# MEMO

**Van** : Lars Haverkort (waterschap Rijn en IJssel), Marcel van den Berg (RHDHV), Jan Valk (RHDHV)  
**Organisatieonderdeel** : Projecten  
**Datum** : 27 november 2020  
**Onderwerp** : Redeneerlijn rivierwaarts versterken & actualisatie rivierkundige beoordeling Rijnkade  
**Projectnummer** : 808900  
**Bijlagen** : Bijlage 1. Rivierkundige beoordeling Rijnkade Arnhem (RHDHV, 26 sept. 2018)

Figuur 2: overzicht van de rivier-technisch relevante locaties waarop het referentieontwerp (2020) voor het project Rijkade verschilt van het voorkeursalternatief (2018)

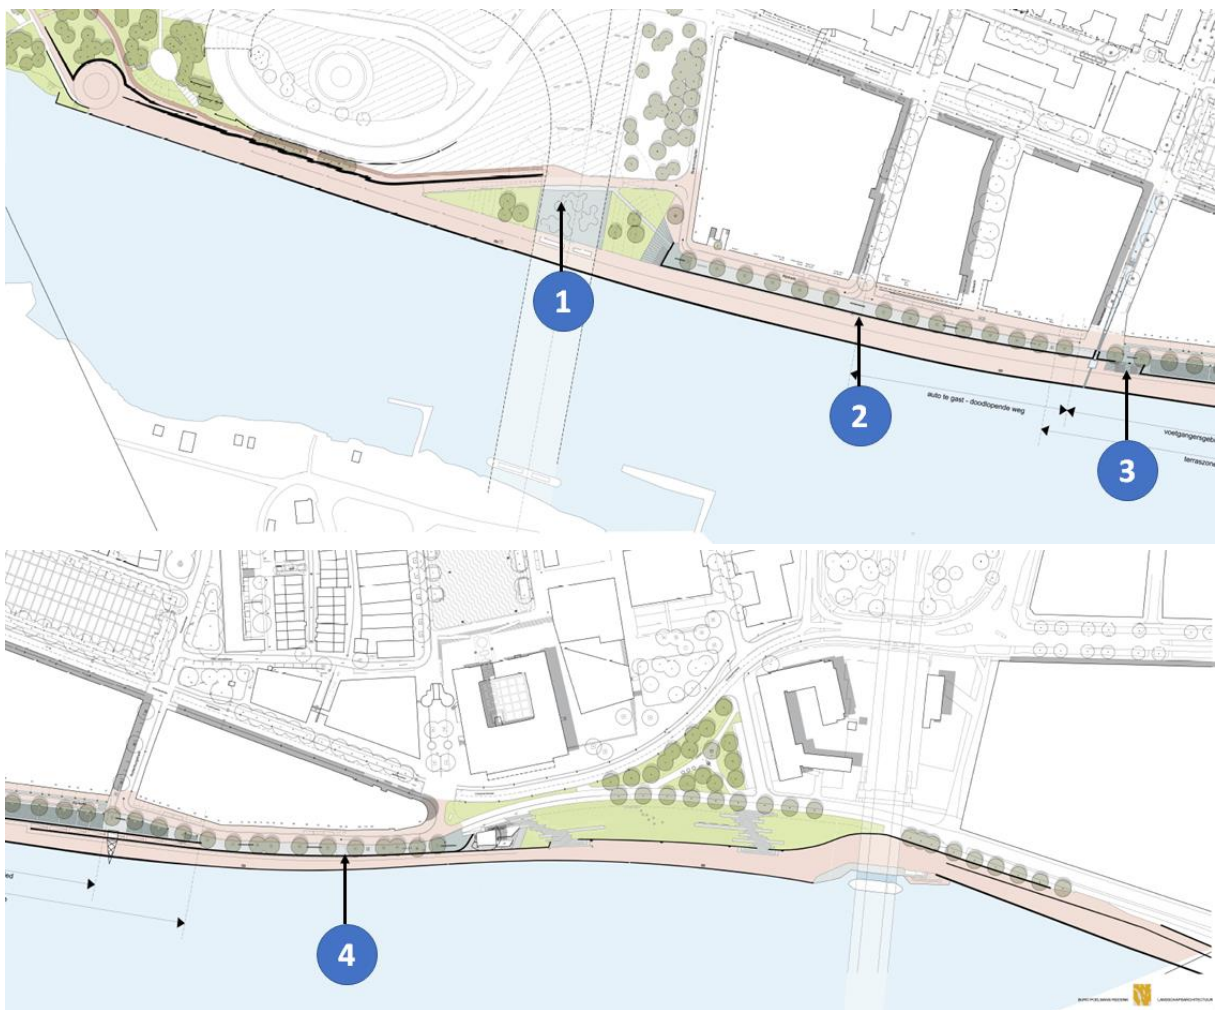
Op onderstaande afbeelding(en) is de ontwerptekening van het voorkeursalternatief te zien. Er zijn ten opzichte van het VKA dat in de verkenningsfase rivierkundig is beoordeeld een aantal wijzigingen doorgevoerd (op de kaarten aangegeven met # 1 t/m 4). In de paragrafen 4.1 tot en met 4.4 worden deze wijzigingen nader toegelicht.

*Figuur 3: groene talud zoals rivierkundig beoordeeld in verkenningsfase (links), mogelijk inrichtingselement onder Nelson Mandelabrug zoals door Arnhem gewenst in planuitwerkingsfase (rechts)*

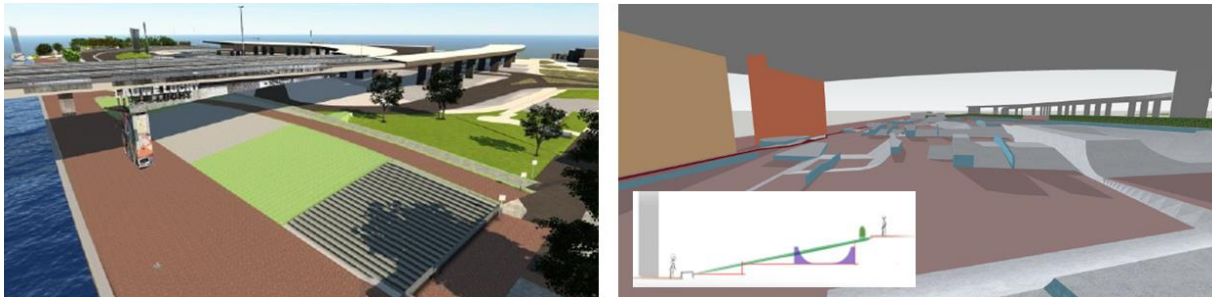
In de oorspronkelijke rivierkundige beoordeling is het groene talud nabij de Nelson Mandelabrug beoordeeld als een egaal terrein, waarbij het deel onder de brug een verhard talud is (zie figuur 3). Het groene talud is daarbij een verruiming van het rivierkundig profiel op de deze locatie. In de planuitwerkingsfase van het project wordt bekeken of er een inrichtingselement kan worden toegepast op het verharde deel onder de brug. De gemeente

Arnhem wil hier een skatepark van maken (zie schets daarvan op onderstaande afbeelding rechts). Uitgangspunt hierbij is dat het skatepark zoveel mogelijk binnen de contouren van het talud wordt gerealiseerd (zodat er alleen meer ruimte voor de rivier ontstaat en niet minder).

Met het inrichtingselement van het groen talud wordt netto ruimte voor de rivier gecreëerd omdat deze wordt ingepast binnen het originele talud. Omdat het niet stroomt in de “kuil” waarin het skatepark wordt aangebracht heeft dit een verwaarloosbaar maar positief effect op de maatgevende hoogwaterstanden op de as van de rivier en daarbuiten. De stroomsnelheidsverschillen in het zomerbed zijn verwaarloosbaar klein waardoor dit element geen invloed heeft op de conclusies betreffende erosie en sedimentatie.

*Figuur 4: doorgaande kadeconstructie zoals rivierkundig beoordeeld in verkenningsfase (links), toepassing van trappen ten behoeve van behoud spuisluis (rechts)*

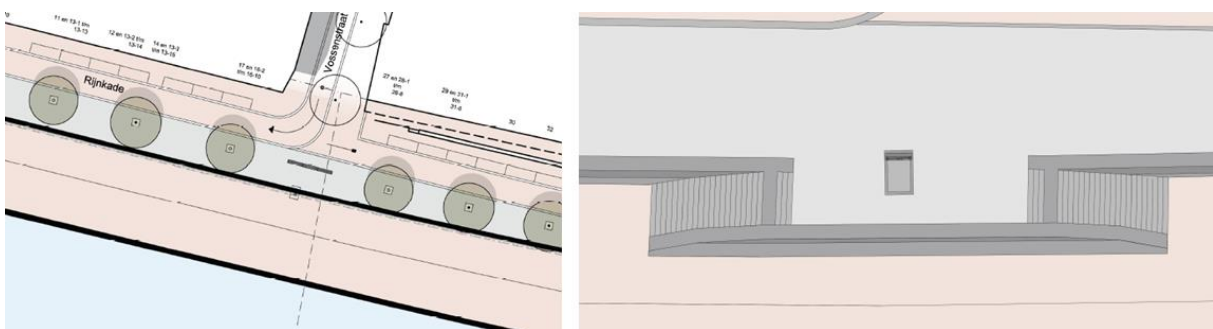
In het voorkeursalternatief is er bij de Vossenstraat een op- en afrit voor auto's verdwenen en is er een rechte, doorgaande kadeconstructie voorzien (links op figuur 4). Dit is ook zo beoordeeld in de rivierkundige beoordeling van 2018. In de planuitwerkingsfase is gebleken dat de rijks-monumentale spuisluis, die zich precies in het traject van de waterkering bevindt, niet verplaatst mag worden. Om die reden wordt er een bordes met aan weerszijde trappen gerealiseerd waarmee het mogelijk is om de spuisluis te behouden (rechts op onderstaande afbeelding). Dit betekent dat hier lokaal ruimte van de rivier verloren gaat ten opzichte van het voorkeursalternatief.

De trappen bij de Vossenstraat (zie figuur 7) ontnemen ruimte aan de rivier ten opzichte van het VKA. Er wordt opgemerkt dat de trappen vrijwel in het geheel passen binnen de contouren van de huidige kade. Ten opzichte van de referentie situatie zal dus nauwelijks ruimte aan de rivier worden ontnomen. Bovendien ligt de kruinlijn van het referentieontwerp op dit deel van het traject lokaal iets verder van de rivier af dan de kruinlijn van het VKA. De maatgevende hoogwaterstanden op de as van de rivier worden dus negatief beïnvloedt ten opzichte van het VKA. Ten opzichte van het referentiemodel wordt netto nog steeds ruimte voor de rivier gecreëerd. Er is dus ingeschat dat dit element de maatgevende waterstanden op de as van de rivier zeer beperkt zal beïnvloeden ten opzichte van het VKA maar dat de netto bijdrage nog wel positief zal zijn over dit deel van het traject.

Vanwege het element zal de stroming lokaal worden beïnvloed, de maatgevende waterstanden buiten de as van de rivier zullen lokaal – nabij de trap – dus wat meer variëren dan in het VKA het geval was maar dit is niet bezwaarlijk voor de beoordeling van dit deel van het traject. Er waren tegen de kade aan al variaties aanwezig die werden veroorzaakt door de vertaling naar het rooster (wat veel grover is dan de variaties in de ligging van de kruinlijn). De verschillen die door dit element ontstaan vallen binnen dezelfde orde van grootte.

*Figuur 5: Bovenaanzicht van de trap naar de lage kade bij de Nieuwstraat.*

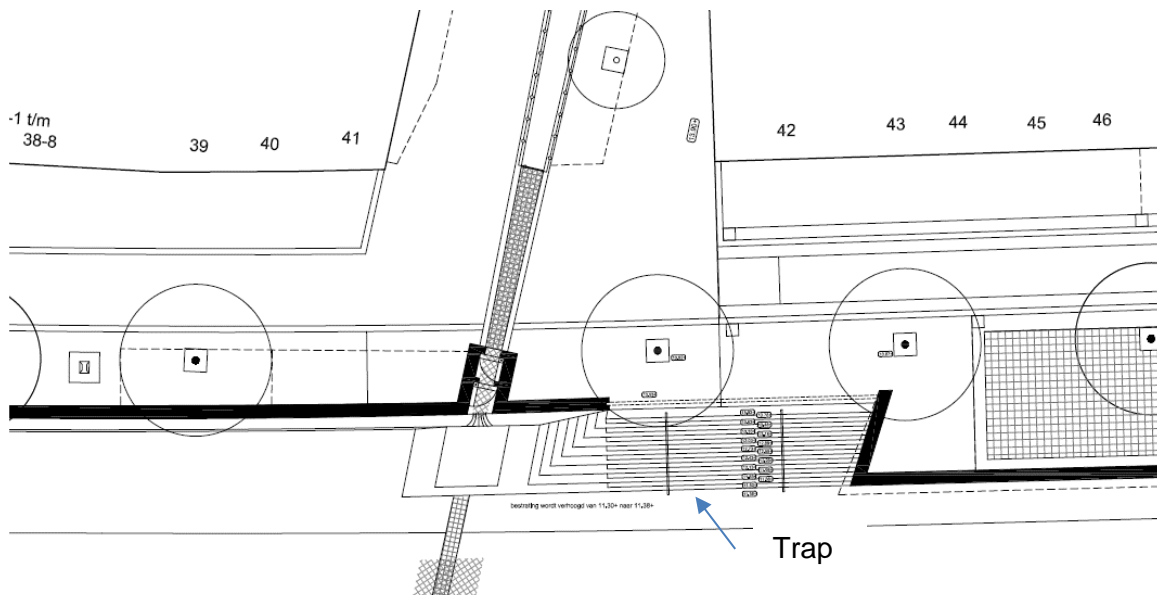
Er wordt een trap naar de lage kade gerealiseerd ter plaatse van de Nieuwstraat, deze trap is opgenomen in figuur 5. Deze was onderdeel van het ontwerp in de verkenningsfase maar is destijds niet in het rivierkundig model opgenomen.

*Figuur 6: De kruinlijn van de hoge kade uit de verkenningsfase (rood) ten opzichte van het referentieontwerp (blauw). In het referentieontwerp is er iets meer ruimte gewonnen ten opzichte van de lage kade.*

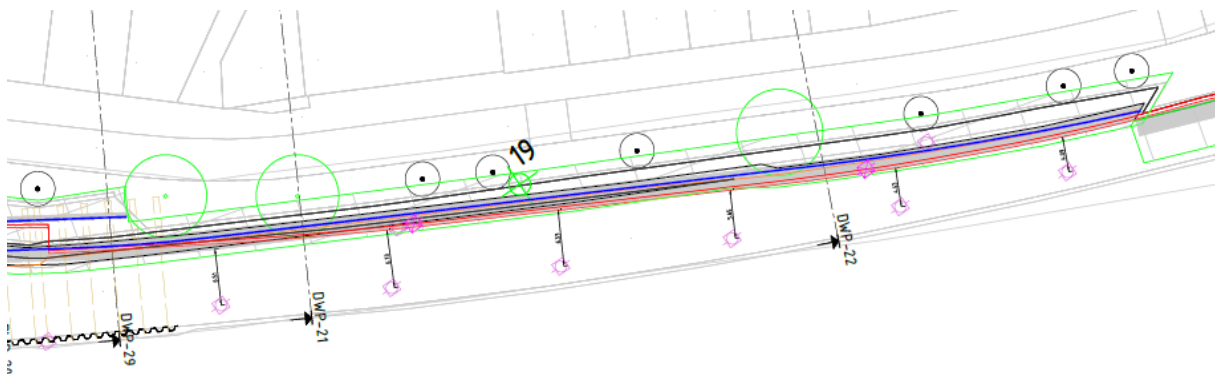
Om de verkeersveiligheid op de lage kade te verbeteren is in het referentieontwerp de kering van de hoge kade over een traject van circa 130 meter ongeveer 0,50 tot 1 meter naar achteren geplaatst. Dit is het geval tussen de terrassen en Airborne at the Bridge. Deze wijziging is per saldo gunstig voor het rivierkundig profiel. Zie figuur 6.

Deze wijziging, waarbij de waterkering ten opzichte van het voorkeursalternatief over een traject van circa 130 meter 0,50 tot 1,00 meter naar achteren wordt geschoven, levert per saldo ruimte voor de rivier op ten opzichte van het voorkeursalternatief. Dit heeft een positief maar verwaarloosbaar effect op de in 2018 berekende maatgevende hoogwaterstanden op de as van de rivier en daarbuiten. De stroomsnelheidsverschillen in het zomerbed nemen af maar zijn verwaarloosbaar klein waardoor dit element geen invloed heeft op de conclusies betreffende erosie en sedimentatie.

*Figuur 9: locatie van de trap Nieuwstraat gevisualiseerd in model rivierkundige beoordeling uit 2018*

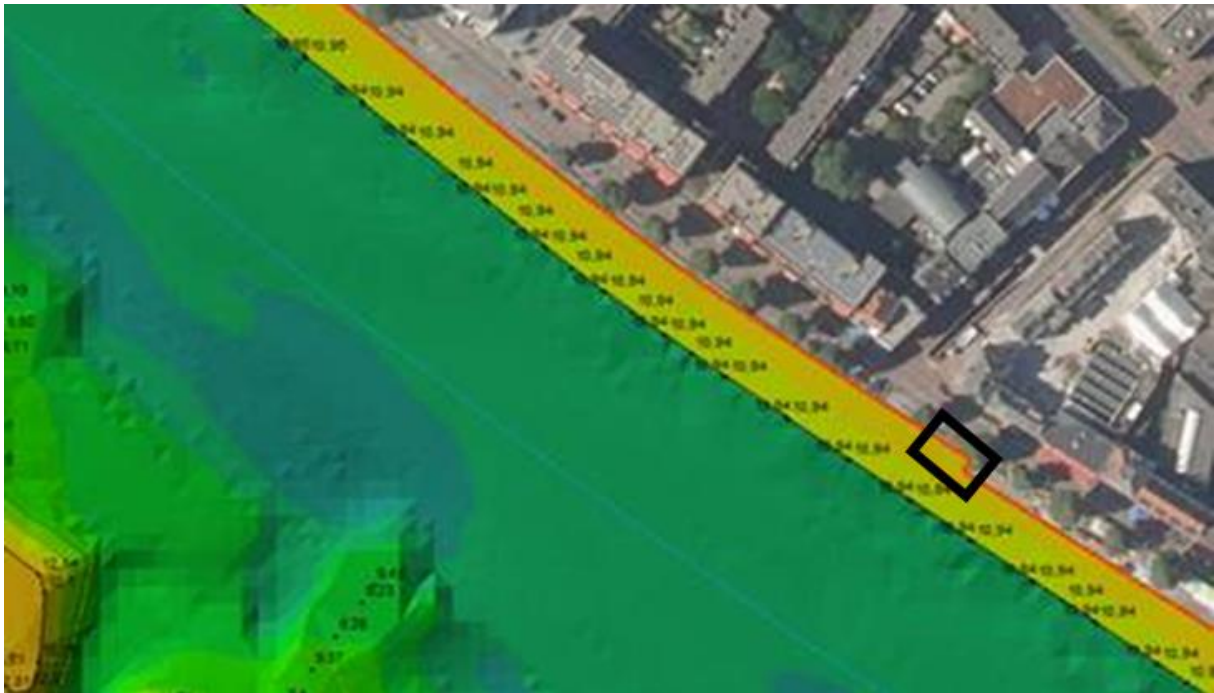
Deze trap is niet opgenomen in het rivierkundig model terwijl deze wel in de verkenningsfase was voorzien. De trap ligt rivierkundig gezien op een gunstige plek. In de stromingsrichting achter het hoge deel van de hoge Rijnkade. Hierdoor zal deze trap nauwelijks van invloed zijn op de waterstanden op en buiten de as van de rivier. Het effect is verwaarloosbaar klein. De invloed op erosie en sedimentatie is verwaarloosbaar.
